東海第二発電所

設置変更許可申請書の審査資料における
燃料有効長頂部の寸法値に係る対策及び水平展開
について

平成30年3月1日

日本原子力発電株式会社

図-1 線量率計算モデル

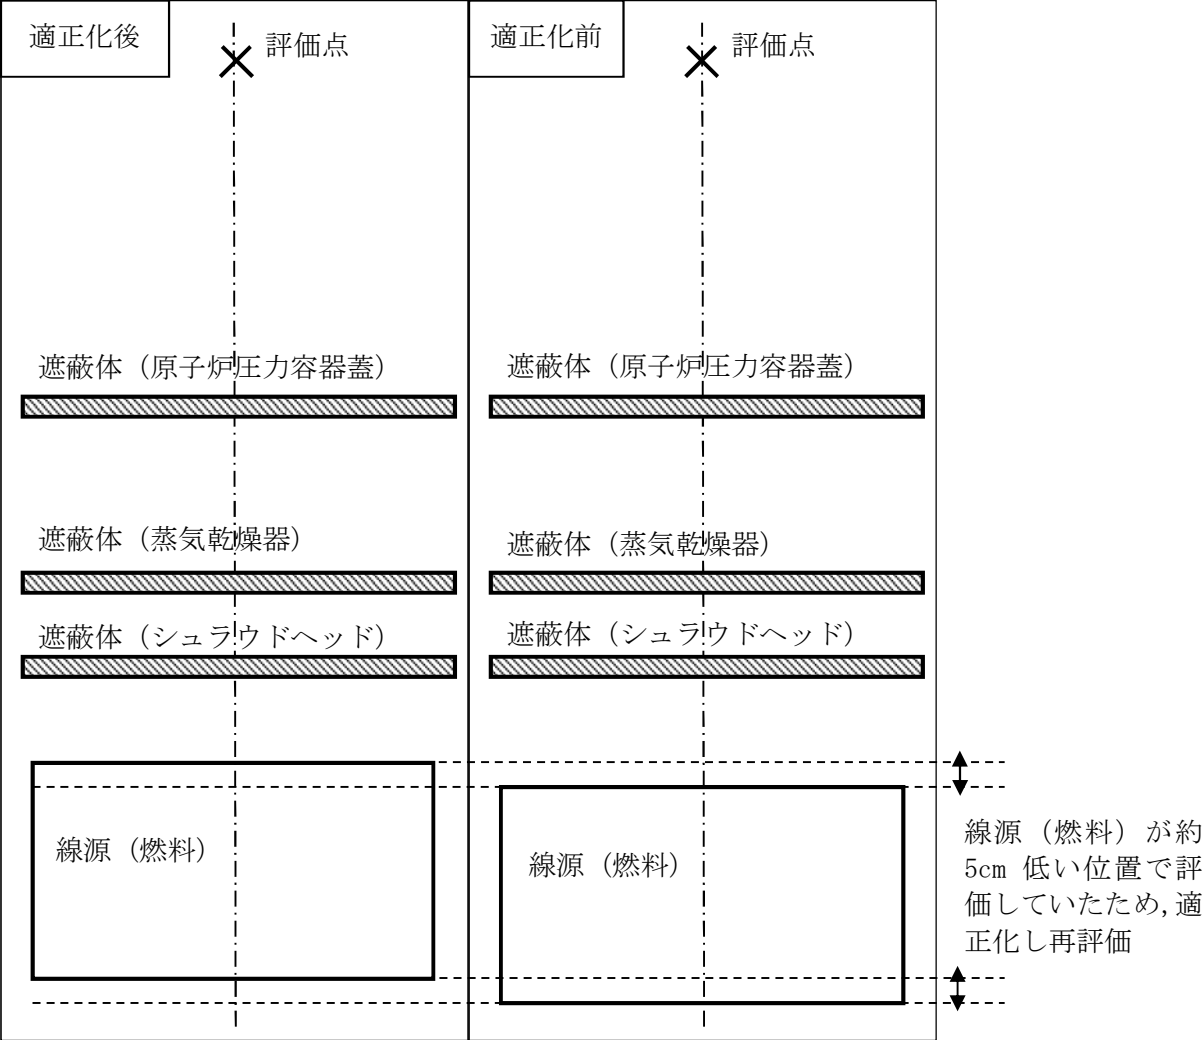
運転停止中の有効性評価における遮蔽計算について適正化した条件（図-1 参照）で再評価した結果，図-2 及び表-1 のとおり，必要な遮蔽を維持できる水位までの時間余裕等への影響は小さく，対策の有効性に影響がないことを確認した。

2.8 起動領域計装系

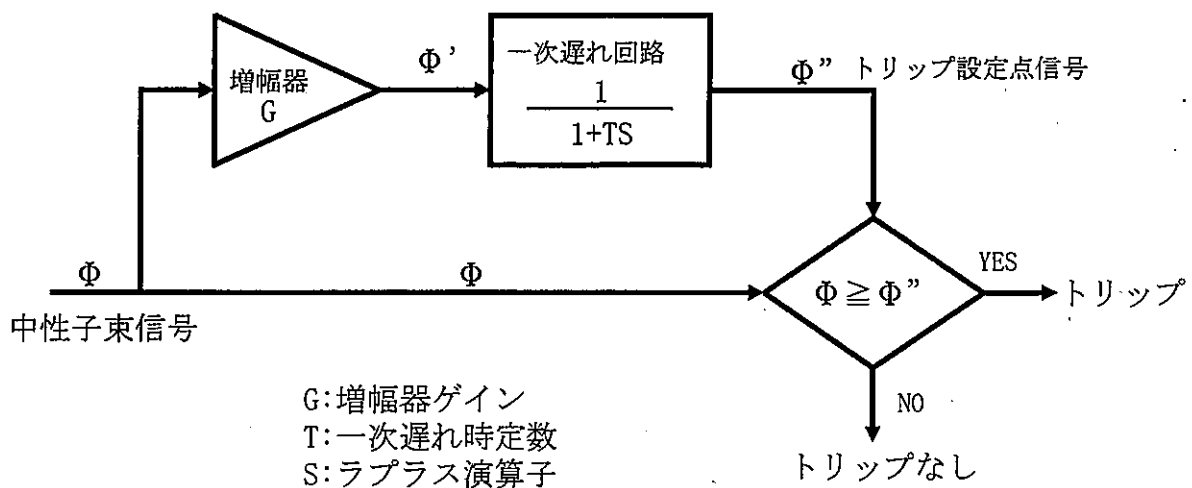
中性子源領域から中間領域への計測切替えは自動的に行う。また、中間領域における各レンジの切替えは0~125%レンジでは約75%、0~40%レンジでは約25%で自動的に行う。この切替えにおいては、出力上昇もしくは下降時の微少な中性子束の揺らぎの影響を受けずに、確実にレンジ切替えを行えるよう適当なヒステリシスをもたせている。

審査資料の「75%」の記載は「80%」に修正する。また、同手順書の「約 75%」、「約 25%」の記載は、現在の設定値「80%」及び「25%」に見直しを行う。
